改善箇所説明図

(メインビームのクロスネット部)

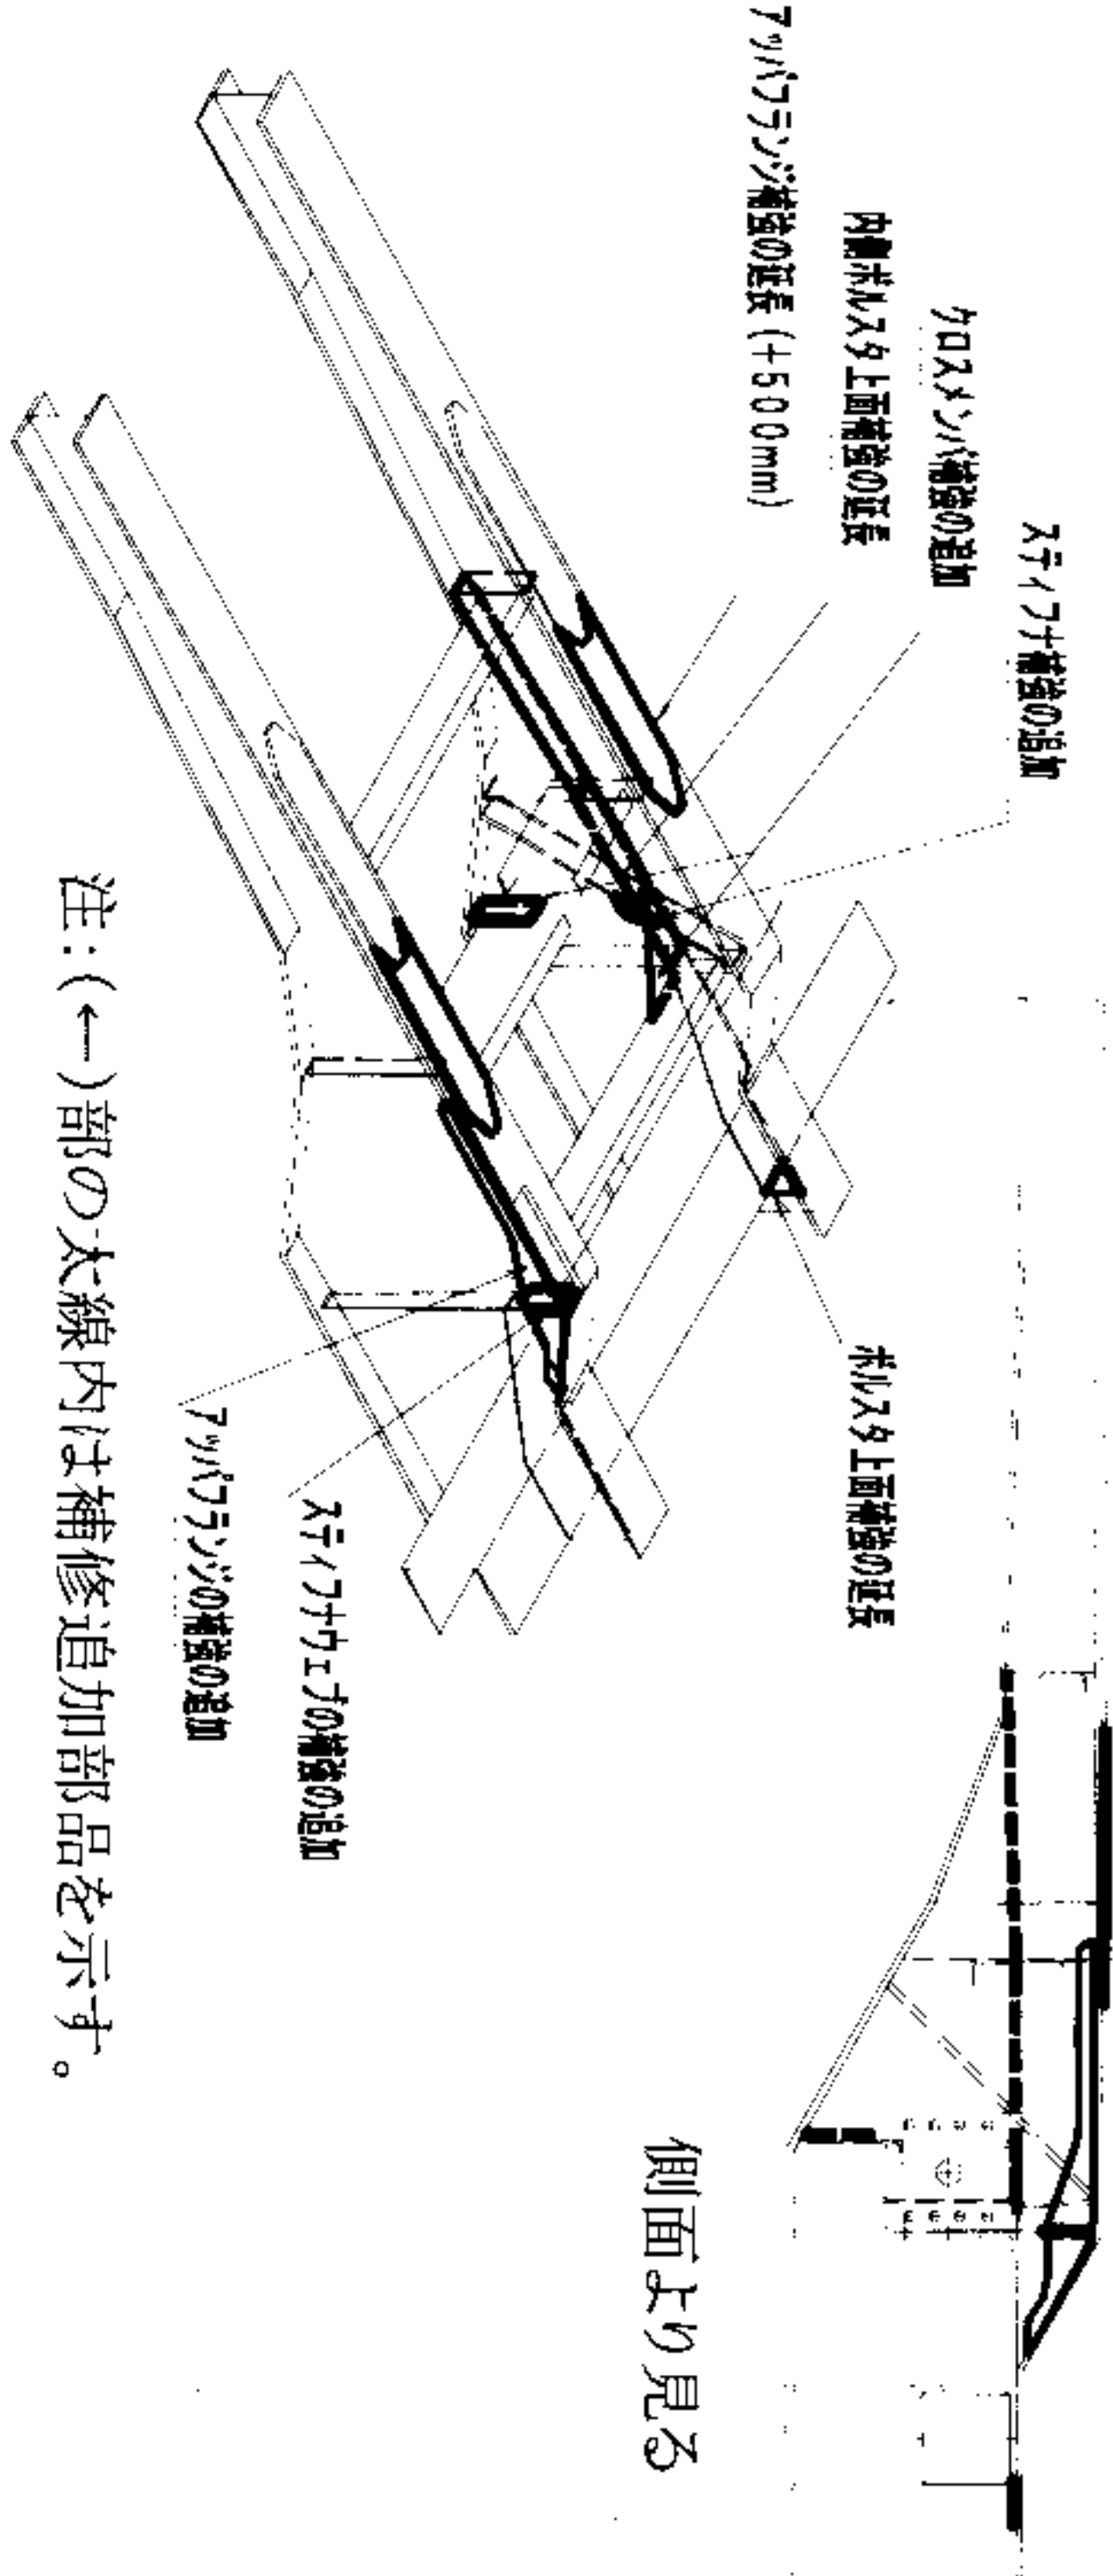
基準不適合発生箇所
車枠において、メインフレームのクロスネット部の強度が不十分なため、当該部に亀裂が入るものがあり、そのままの状態で使用を続けると、最悪の場合、当該フレームが折れ曲がり、走行できなくなるおそれがある。

注：(←)部の太線内は補修追加部品を示す。

全車両、メインフレームの当該部の亀裂を確認し、亀裂が発生している場合は補修するとともに当該部に補強材を溶接で取り付け、亀裂が発生していない場合は当該部に補強材を溶接で取り付ける。
